监 理 通 知 单

工程名称：无锡博大竹木业自发自用光伏项目

编号：SHHY-ZHJL-TZ-001

关于厂房内屋顶 C 型钢连接件加固材料及屋面除锈喷漆防腐质量的问题

关于现场 1#3#4#屋面夹具拉拔试验事宜

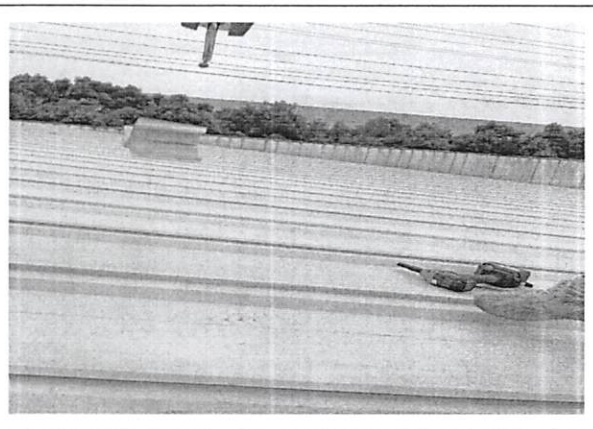
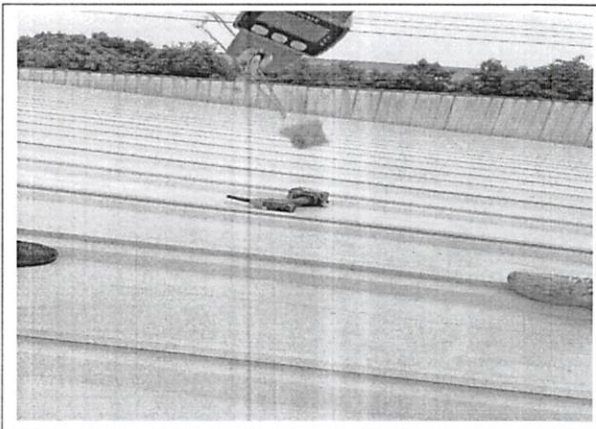
今日我方及业主方现场进行夹具拉拔试验发现 1#3#4#均未达到图纸设计 1.5KN 要求, 其中拉拔点 1#3#屋面在 0.5KN 左右夹具脱落, 4#屋面在 1.2KN 出现夹具脱落及夹具断裂现象。

- 1、对已安装夹具的屋面进行复测，夹具抗拔力必须满足图纸设计要求。
- 2、对现场断裂夹具进行送检。

我方接到贵司的监理通知单 003，对部分屋顶的彩钢瓦重新进行加固，对夹具的安装重新进行检查及紧固，确保夹具的拉拔力满足要求。

已整改

关于现场直流电缆桥架及施工资料事宜

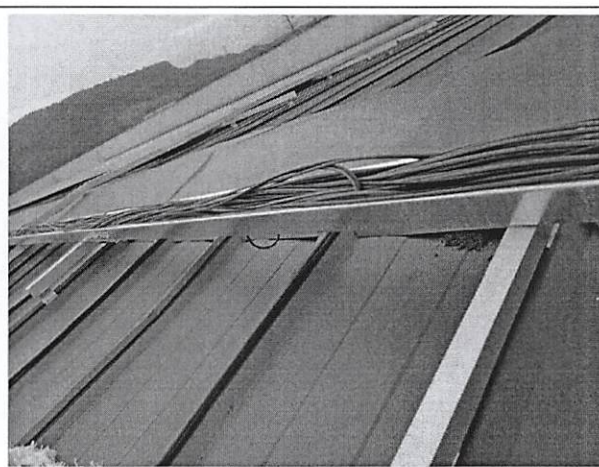
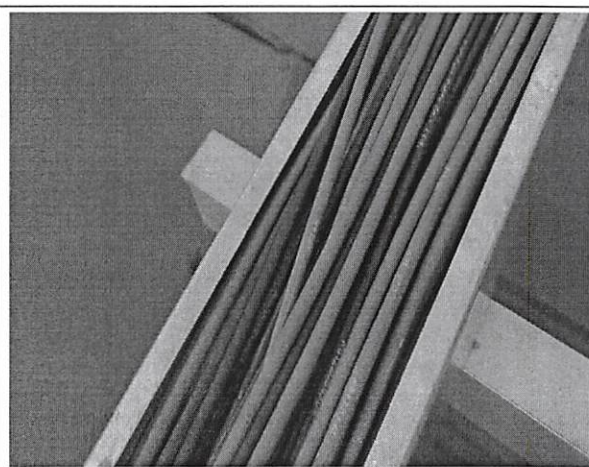
- 1、今日我方及业主方现场巡视发现，7#厂房某段直流线桥架规格过小直流线溢出，不符合图纸设计要求。
- 2、我方至今未收施工资料。

- 1、严格按照图纸要求，更换桥架。
- 2、要求你单位你单位尽快提交施工资料，监理人员撤场后，后期补充所有施工资料监理公司不再接收补签服务。

我方接到贵司的监理通知单 005，由于抢工期，暂未进行整改，后期并网后，竣工验收前进行消缺整改，如未进行整改，我方无条件接受经济考核；施工资料已安排人员进行编制，完成后进行报审。

临场前未整改
